Wyjaśnienie ogólne:

Raport wykonano w celu uzyskania decyzji o środowiskowych uwarunkowaniach dla zamierzenia polegającego na wydłużeniu istniejącej koncesji na wydobywanie węgla kamiennego i metanu jako kopaliny towarzyszącej do roku 2025.

Wyjaśnienia szczegółowe:

Rysunek 1. Położenie obszarów chronionych względem terenu górniczego (1- . Natura 2000 - PLB240001 Dolina Górnej Wisły (0,1% TG), 2- PLB120009 Stawy w Brzeszczach (0,5% TG).

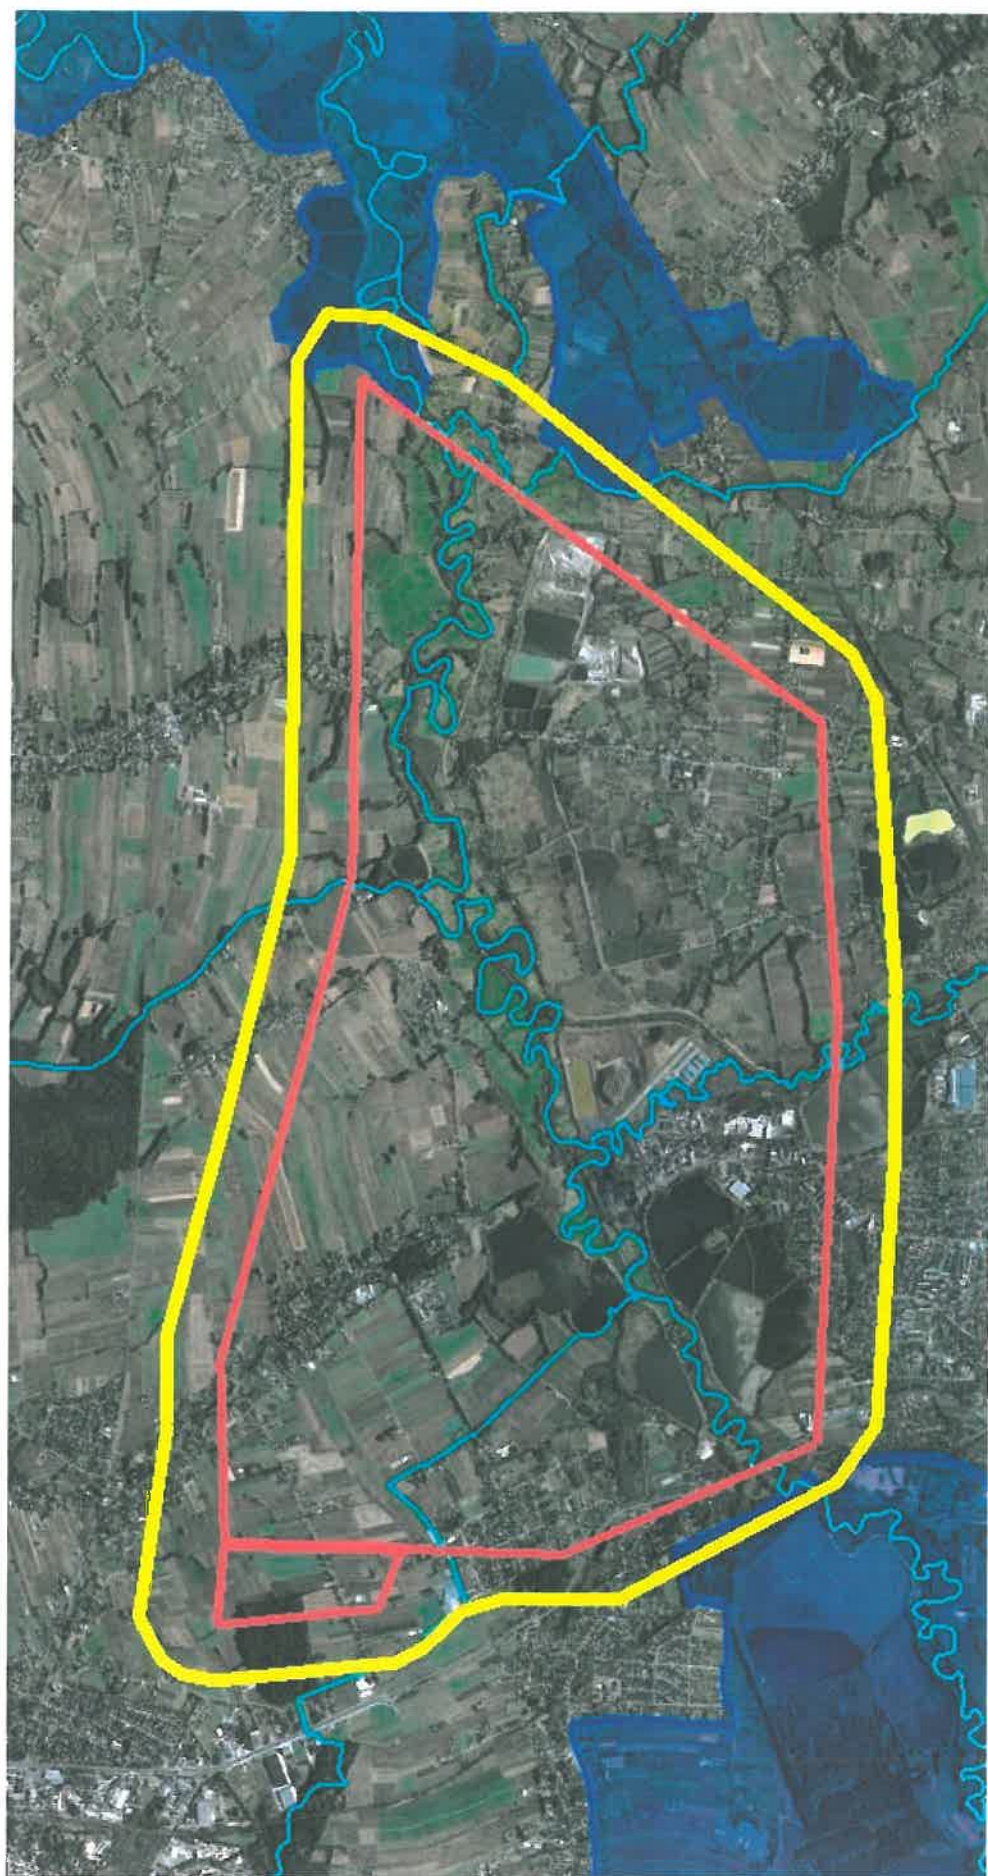
W raporcie wymieniono cenne z przyrodniczego punktu widzenia terenu, lecz w części raportu identyfikującym oddziaływanie na zwierzęta i rośliny ograniczono się wyłącznie do stwierdzenia braku oddziaływania przedsięwzięcia na te elementy bez jakiegokolwiek uzasadnienia i podania przesłanek jakimi kierowali się autorzy raportu formułując takie wnioski. W związku z powyższym nie jest możliwe określenie, czy realizacja przedsięwzięcia:

- **nie spowoduje znaczącego oddziaływania na obszar Natura 2000 „Stawy w Brzeszczach” oraz „Dolina Górnej Wisły”,**
- **nie doprowadzi do znaczącego zmniejszenia różnorodności przyrodniczej na obszarze górniczym,**
- **nie zmieni charakteru poszczególnych siedlisk,**
- **pozwoli na zachowanie dobrego stanu wód i charakterystycznych dla nich biocenoz,**
- **umożliwi osiągnięcie właściwych biologicznie stosunków w środowisku wodnym i na terenach podmokłych.**

Powyższe kwestie są szczególnie ważne w przypadku znajdujących się częściowo w granicach terenu górniczego obszarów Natura 2000 – „Stawy w Brzeszczach” oraz „Dolina Górnej Wisły” oraz użytku ekologicznego „Oczko wodne w Kaniowie”. Dla obszarów Natura 2000 Stawy w Brzeszczach” oraz „Dolina Górnej Wisły” sporządzono Plany Zadań Ochronnych, natomiast w raporcie pominięto te akty prawa miejscowego. Nie zidentyfikowano, dla poszczególnych obszarów Natura 2000, gatunków i siedlisk będących przedmiotem analizy, nie odniesiono się do zadań ochronnych oraz zagrożeń wynikających z PZO oraz nie przeanalizowano czy realizacja przedsięwzięcia może generować zidentyfikowane zagrożenia i ograniczać realizację zadań ochronnych dla tych obszarów Natura 2000. W związku z powyższym, raport należy uzupełnić o merytoryczną analizę czy realizacja przedsięwzięcia nie spowoduje znaczącego oddziaływania na ww. obszary chronione. Przy formułowaniu działań mających na celu zmniejszenie oddziaływania oraz propozycji monitoringu należy mieć na względzie zachowanie dotychczasowych stosunków gruntowo – wodnych na obszarach wymienionych powyżej.

Po przeanalizowaniu powyższych punktów oraz po uwzględnieniu wiedzy i doświadczenia autorów Inwentaryzacji, dokonano oceny, w której stwierdzono, że eksploatacja nie wpłynie negatywnie na poszczególne gatunki zwierząt i roślin, zlokalizowanych głównie w obszarach chronionych Natura 2000.

Planowana eksploatacja nie będzie mieć negatywnego wpływu na siedliska przyrodnicze, florę i faunę będącą przedmiotem ochrony obszarów Natura 2000 - PLB240001 Dolina Górnej Wisły (0,1% TG) i PLB120009 Stawy w Brzeszczach (0,5% TG) (Rys.1). Realizacja przedsięwzięcia nie przyczyni się do zmniejszenia bioróżnorodności ani nie zmieni charakteru poszczególnych siedlisk przyrodniczych, będących przedmiotem ochrony. W celu przeanalizowania wpływu planowanej inwestycji na poszczególne gatunki, będące przedmiotem ochrony dla obszaru Natura 2000 sporządzono tabele 1 i 2. W tabelach przeanalizowano również istniejące i potencjalne zagrożenia, odnosząc się do eksploatacji węgla kamiennego ze złoża KWK „Silesia”.

W wyniku analizy Zarządzeń wydanych przez Regionalnego Dyrektora Ochrony Środowiska w Krakowie i Katowicach odnośnie ustanowienia planu zadań ochronnych dla obszarów Natura 2000 Dolina Górnej Wisły PLB240001 i Stawy w Brzeszczach PLB120009 w sprawie identyfikacji istniejących i potencjalnych zagrożeń należy stwierdzić, iż zagrożenia te nie są związane z inwestycją, polegającą na wydobywaniu węgla kamiennego ze złoża KWK „Silesia”. Według celów zapisanych w PZO działania ochronne na tych obszarach powinny zmierzać do utrzymania na poziomie właściwym (FV) wskaźnika parametru stanu siedliska oraz parametru szanse zachowania gatunku. Eksploatacja węgla kamiennego nie przyczyni się do pogorszenia wskaźników dla gatunków będących przedmiotem ochrony obszarów. Realizacja przedsięwzięcia w wyznaczonych granicach terenu górniczego przyczyni się do powstania utrzymania obszarów podmokłych, okresowych zalewisk, szczególnie preferowanych przez bączka, bąka, ślepowrona czy czapli. Poprawią się warunki wodne i siedliskowe obszaru, co zwiększy dostępność bazy pokarmowej i miejsc lęgowych dla ptaków. W opisie zadań ochronnych jest zapis na temat kształtowania siedlisk dogodnych do zakładania gniazd, w tym kształtowanie korzystnych warunków siedliskowych w miejscach lęgowisk, i tworzenie nowych lęgowisk. Inwestycja pozwoli na osiągnięcie tych celów.

Rysunek nr 3 usytuowanie obszarów chronionych akustycznie, zgodnie z MPZP.

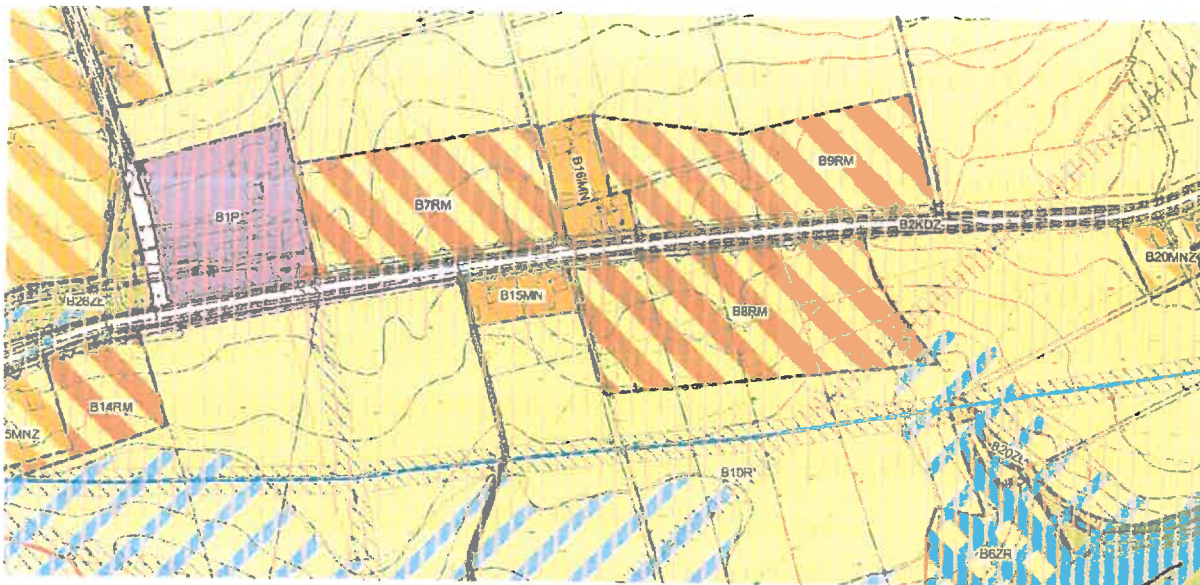
Należy przedstawić analizę oddziaływania akustycznego planowanego przedsięwzięcia, w perspektywie czasu obowiązywania koncesji, z uwzględnieniem wszystkich źródeł emisji hałasu do środowiska, wraz z mapami z zaznaczonymi.

Poniższy rysunek nr 3 przedstawia usytuowanie obszarów chronionych akustycznie, zgodnie z MPZP.

Rysunek 4. Jednolite części wód podziemnych (JCWPd), w obrębie, których zlokalizowane jest przedsięwzięcie, zgodnie z zapisami aPGW.

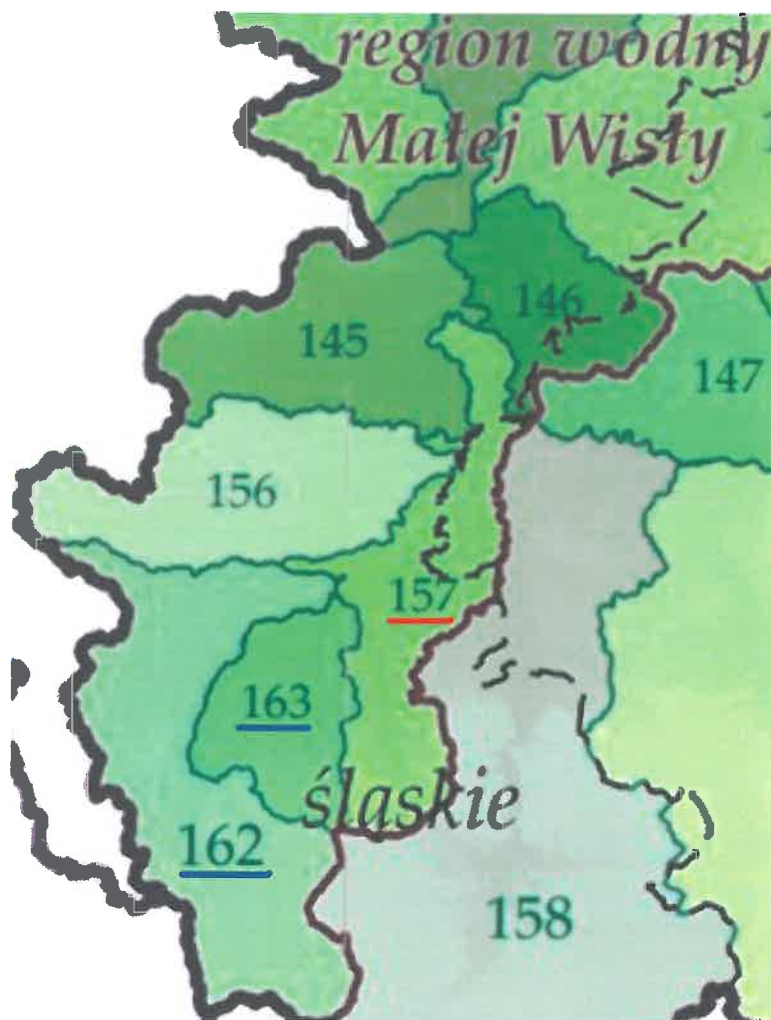
Należy przedstawić wpływ projektowanej eksploatacji na stan jednolitych części wód podziemnych (JCWPd), w obrębie których przedsięwzięcie będzie realizowane lub na które będzie oddziaływać, w kontekście wpływu na cele środowiskowe i możliwość wpływu na ich nieosiągnięcie. W rozdziale 7.2.2. oraz 8.5 nie odniesiono się do analizy wpływu przedsięwzięcia na wody podziemne.

Należy prawidłowo zidentyfikować jednolite części wód podziemnych (JCWPd), w obrębie których zlokalizowane jest przedsięwzięcie, zgodnie z zapisami Planu zagospodarowania wodami dorzecza Wisły, a także przeanalizować czy dalsza eksploatacja będzie miała wpływ na nieosiągnięcie celów środowiskowych określonych dla tych wód. Kryteria i sposób oceny stanu jednolitych części wód podziemnych określa rozporządzenie Ministra Środowiska w sprawie kryteriów i sposobu oceny stanu jednolitych części wód podziemnych. Zgodnie z art. 38 j) ust. 2 ustawy Prawo wodne, dopuszczalne jest nieosiągnięcie dobrego stanu oraz niezapobieżenie pogorszeniu stanu jednolitych części wód podziemnych, o których mowa w art. 38 e), jeżeli jest ono skutkiem nowych zmian właściwości fizycznych jednolitych części wód powierzchniowych albo zmian poziomu zwierciadła tych wód, przy spełnieniu łącznie warunków wymienionych w ust. 3. W związku z powyższym należy wykazać, iż w przypadku derogacji, będą spełnione jej warunki dla wód podziemnych. Należy również przeanalizować wpływ planowanej działalności na tworzenie i zwiększanie się leja depresji w związku z kontynuacją eksploatacji oraz jego skutki dla środowiska, w szczególności gruntowo – wodnego.

Na rysunku 4 zidentyfikowano jednolite części wód podziemnych (JCWPd), w obrębie, których zlokalizowane jest przedsięwzięcie, zgodnie z zapisami aktualizacji Planu zagospodarowania wodami dorzecza Wisły (aPGW).

Na rysunku zaznaczono nowy podział na JCWPd wg aktualizacji Planu zagospodarowania wodami dorzecza Wisły (aPGW) udostępniony przez KZGW w roku 2015. Na rysunku podkreślono kolorem czerwonym JCWPd nr 157 znajdujący się pod wpływem prowadzonej eksploatacji oraz kolorem niebieskim sąsiadując JCWPd nr 162 i 163, gdzie nie stwierdzono istotnego oddziaływania na ich stan chemiczny i ilościowy. Charakterystykę JCWPd nr 157, 162, 163 przedstawiono w załączniku 6.
